DODATEK č. 2

„Obchvat Králův Dvůr – silnice II. třídy – I. etapa“

DODATEK č. 2 ke Smlouvě o dílo (dále jen „Dodatek č. 2“),

Krycí list ZBV

SITUACE VEŘEJNÉHO OSVĚTLENÍ

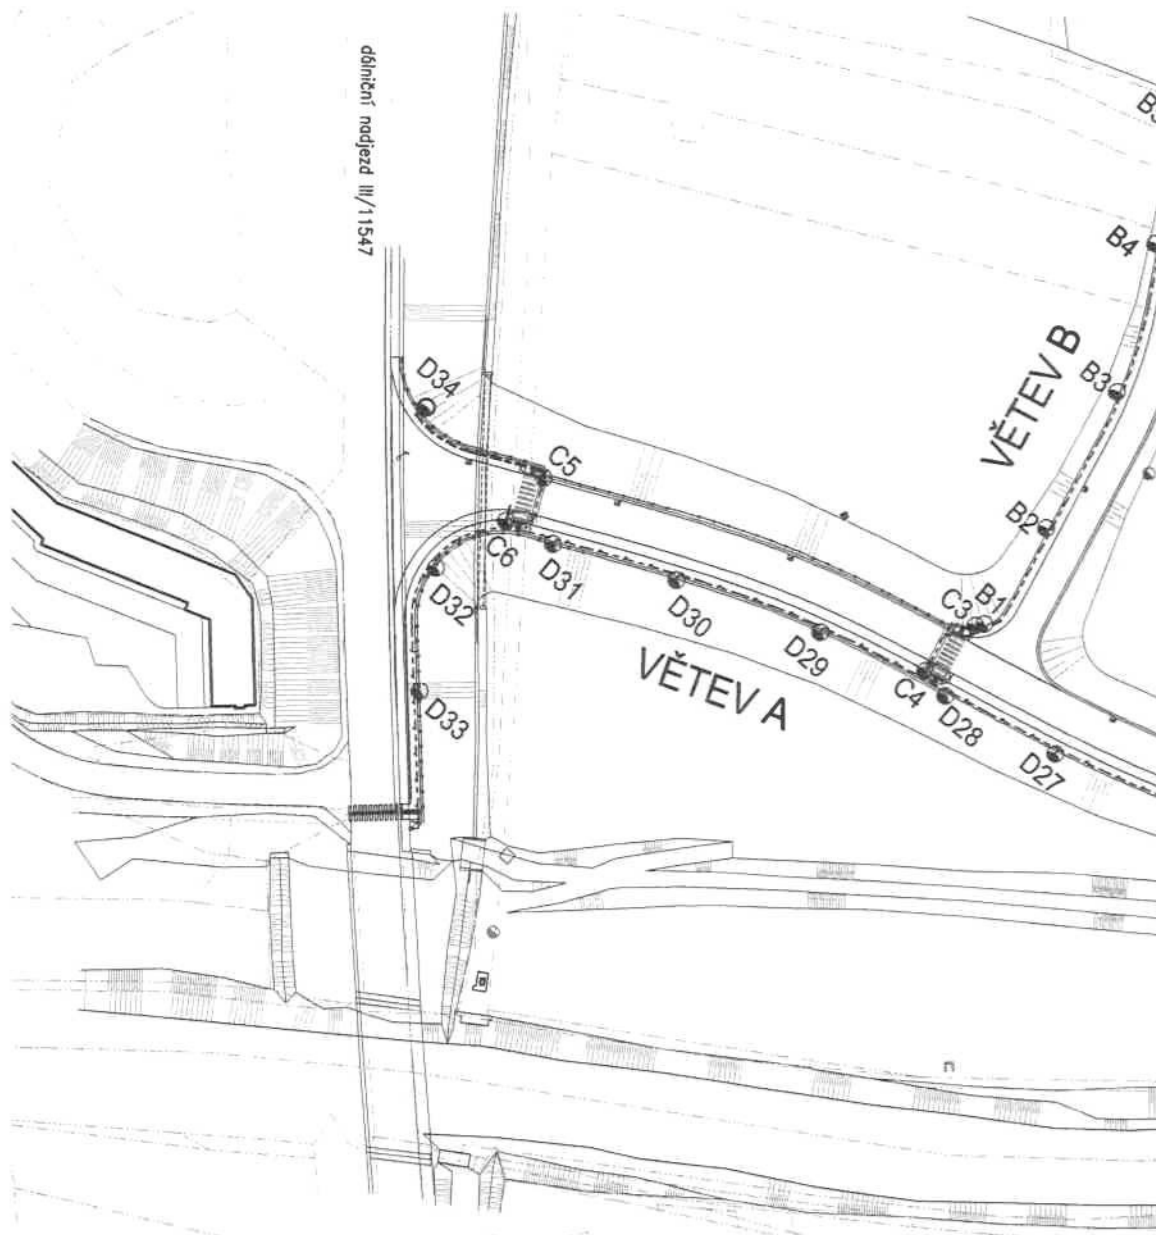
- b. Prodloužení veřejného osvětlení (doplnění lampy a prodloužení vedení), doplnění osvětlení přechodu v km 0,890 - 0,910 .
 - c. Doplnění vodorovného značení v plastu, jež nahradí jednosložkovou reflexní barvu a má vyšší životnost SO 101 a SO 104.

Doklad	Součást dokumentace ZBV	
	ANO (počet listů)	NE - Uloženo
07 Soupis prací SO po změnách	2	
08 Výkres č. 14. - úprava VO u dálničního nájezdu	1	
09 Výkres č. 12. Přechod pro chodce na mostě Alexandra Hesse	1	
10 Stanovisko zástupce objednatele	1	
11 Zápis ve stavebním deníku z 10.10.2019	1	
Počet listů celkem	6

D34	VÝLOŽNÍK OBLOUKOVÝ V89 25060-1	1 KS
	STOŽÁR DOS 80V	1 KS
	SVĚTLNÉ TĚLESO AMPERA – MIDI	1 KS

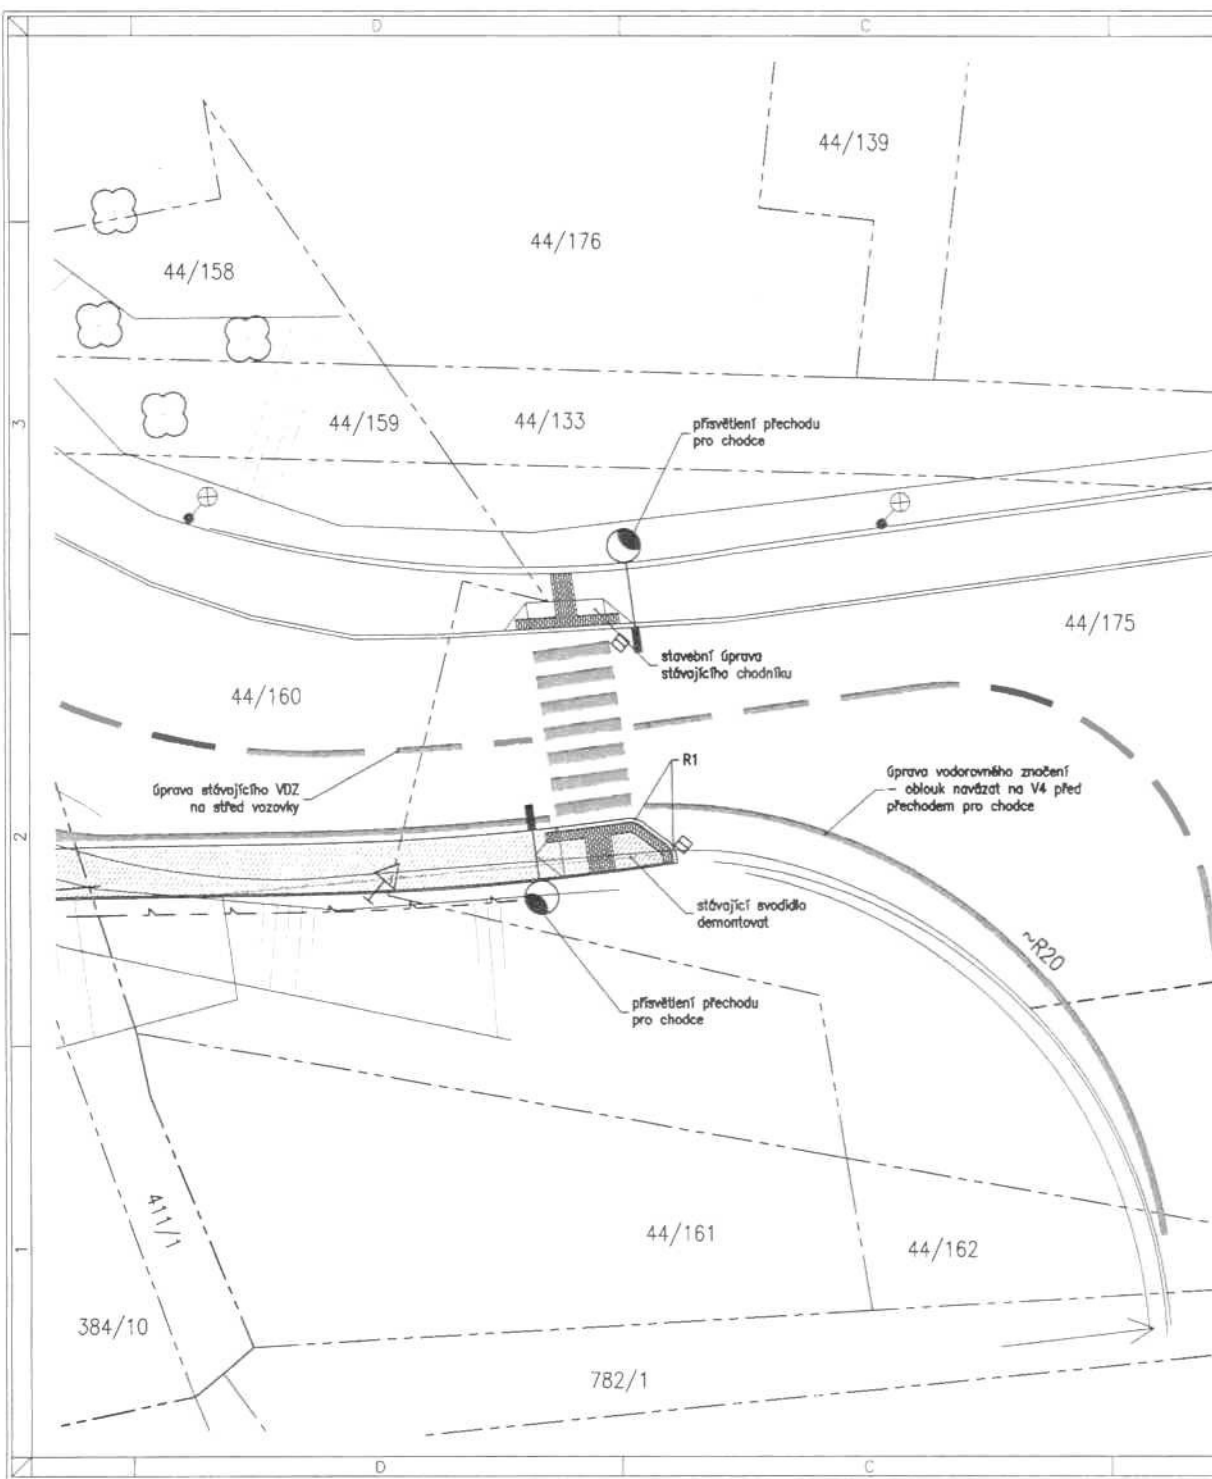
Název změny: Záměna skladby chodníku

Na základě schválené a odsouhlasené realizační dokumentace stavby bude provedena záměna povrchu chodníku ze zámkové dlažby na povrch z asfaltobetonu, zároveň bude vypuštěn dělicí ohrubník mezi cyklostezkou a chodníkem.

Krajská správa a údržba silnic Středočeského kraje, p. o. **souhlasí** s provedením změny povrchu SO104 cyklostezky a chodníku ze skladebné betonové dlažby na jednotný povrch tvořený asfaltovým betonem, včetně změny příslušných podkladních materiálů.
